Dúvidas	Esclarecimentos UFRJ
---------	----------------------

Figura 1 – CCS Salas de Aula - Localização no CCU

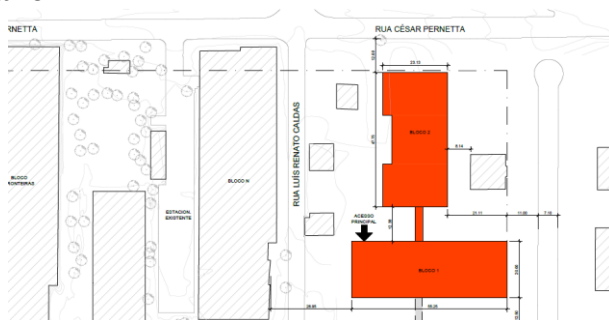
17) No documento "Anexo 2(a) - Lista de Obras e Memoriais Descritivos," a localização do prédio está divergente em relação a implantação do projeto: <i>"Está delimitado longitudinalmente, na face sudoeste, pela Rua Professor Rodolfo Paulo Rocco. A face nordeste é delimitada pela</i>	A localização correta é a da área conhecida como antiga Bio-Rio onde foi feita sondagem adicional quando houve a alteração. Desconsiderar a figura atendo-se à implantação do projeto apresentada.

Rua Manuel Frota Moreira, que se situa entre o alinhamento da fachada do edifício do CCS.

Conforme imagem abaixo:

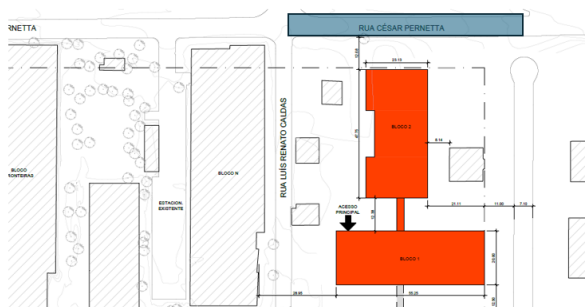
Já na implantação do projeto está entre as ruas Luís Renato Caldas e César Pernetta. Conforme imagem abaixo:

Solicitamos, por favor, confirmar se o nosso entendimento está correto.
